Statens strålskyddsinstitut  
Swedish Radiation Protection Authority

YTTRANDE

#### **SSI:s yttrande över SKB:s FUD-program 2004**

Statens kärnkraftinspektion (SKI) överlämnade den 24 september 2004 Svensk Kärnbränslehantering AB:s (SKB) program för forskning, utveckling och demonstration (FUD-program 2004), till Statens strålskyddsinstitut (SSI) för remissbehandling. Bifogad rapport utgör SSI:s remissyttrande till SKI i ärendet.

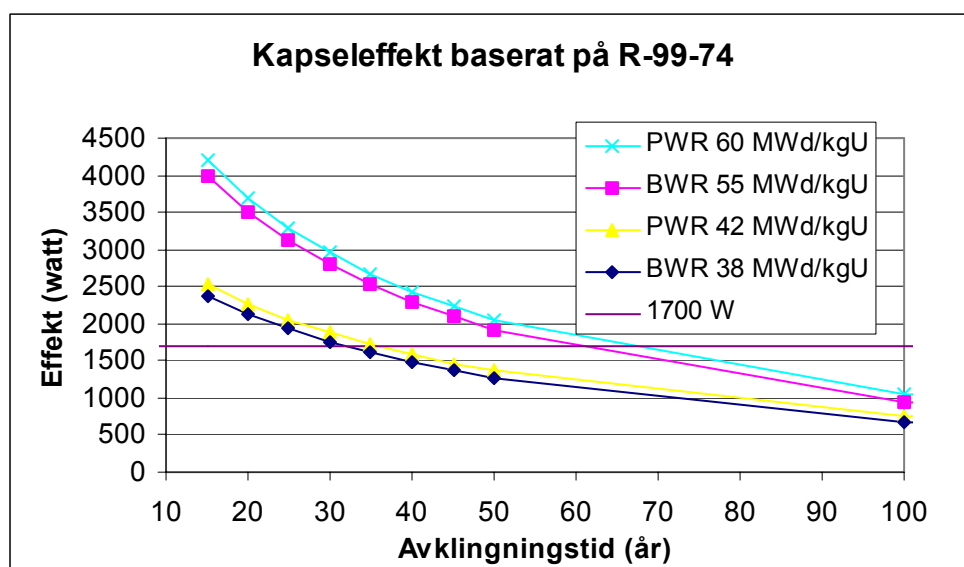
SSI ser positivt på att SKB avser att komplettera studierna med beräkningar för MOX-bränsle. SSI anser dock att även de gjorda studierna för urandioxidbränsle bör kompletteras med ytterligare utredningar kring utbränningens betydelse.

Enligt SKB:s underlagsrapport [7] beror ett flertal nuklider kraftigt på utbränningen. För BWR-bränsle leder till exempel en ökning av utbränningen från 38 till 55 MWd/kgU (ökning med en faktor 1,45) till att inventariet av vissa aktinider ökar med en faktor 3 och i enstaka fall med en faktor 7. SSI ställer sig därför frågande till SKB:s slutsats att utbränningen inte har någon avgörande inverkan på inventariet.
